原子燃料工業株式会社

熊取事業所

熊取事業所第5次設工認（4回目補正） コメント対応整理表（R3/12/27）

第5次設工認（第4回補正）に係る事実確認事項（個別事項）

図 1 多段曲がり部の評価例

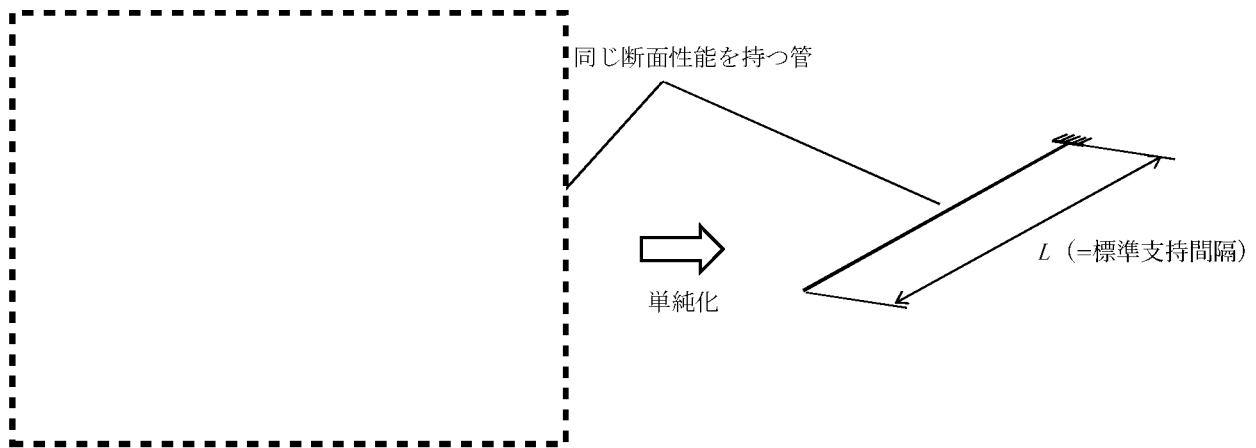
1223-9	<p>p2184 今回申請に、第5廃棄物貯蔵棟の感知器と第3廃棄物貯蔵棟の受信機の系統が含まれると思うが、この図ではこの部分が4次申請扱い(緑線)となっている。正しいか？</p>	<p>第3廃棄物貯蔵棟の受信機{8009-13}は今回の第5次申請であるが、第5廃棄物貯蔵棟の感知器{8009-4}から第3廃棄物貯蔵棟の受信機{8009-13}の接続点までの信号通信ラインによる接続は第4次で申請している範囲であり、図の記載のとおりである。</p>	—
1223-10	<p>p191 他 「推定臨界下限濃度」の定義と数値を明確にすること。</p>	<p>「推定臨界下限濃度」の数値は本申請書 p3583 に記載しており、11.5 g/L である。</p> <p>この数値は『臨界安全ハンドブック第2版』に基づいたものであり、事業変更許可申請書 (p29 等) 及び本申請書 (p3583) において当該文献を引用している。</p>	—
1223-11	<p>○1.4 配管の耐震設計方法 (50A 以下の耐震重要度分類第3類の配管) p3316 標準支持間隔法の適用除外 (50A 以下) とする配管については、コメント回答で、この場合においても吊り支持の支持間隔として建築設備耐震設計・施工指針 2014 年等の支持間隔 (2 m 以下: 指針では標準支持間隔としている) が規定されているとあるが、申請書に記載がない。記載内容について確認の上、必要な補正を行うこと。</p>	<p>「建築設備耐震設計・施工指針 2014 年版」と当社が採用している「新版建築設備の耐震設計 施工法 (SHASE-G 0002-2012)」における小口径配管の耐震支持の考え方について、補足資料 1223-11 に示す。</p> <p>補足資料にて示すとおり、当社設計手法による耐震支持は自重支持を考慮したものとなっており、公共建築工事標準仕様書等に示される自重支持は不要である。</p>	<p>補足資料 1223-11</p>
1223-12	<p>○1.4.1 標準支持間隔の算出方法 p3317 標準支持間隔法に基づく評価が困難なダクト、配管の評価方法として、片持ちはりとして評価するとあるが、具体的な解析方法 (応力評価式か、評価点、曲がり部等の取り扱い) について説明のこと。又、申請書に適切に反映すること。</p>	<p>付属資料 3-3 において記載している、「支持間隔を片持ちはりとして評価する」とは、片持ちはりによって保守的に評価された標準支持間隔を当該区間に適用することを意図して記載している。</p> <p>片持ちはりとして評価を行う場合の支持間隔に対する標準支持間隔の適用の方法について、補足資料 1223-12 に示す。</p>	<p>補足資料 1223-12</p>

具体的には図 1 の左図のような曲がり部と分岐部が複合するような場合、同じ断面性能を持つ配管の片持ちはりに置き換え、標準支持間隔 L を算出し、左図の各長さの総和 ($a+b+c+d$) が標準支持間隔 L 以下となるよう、支持構造物を配置する。
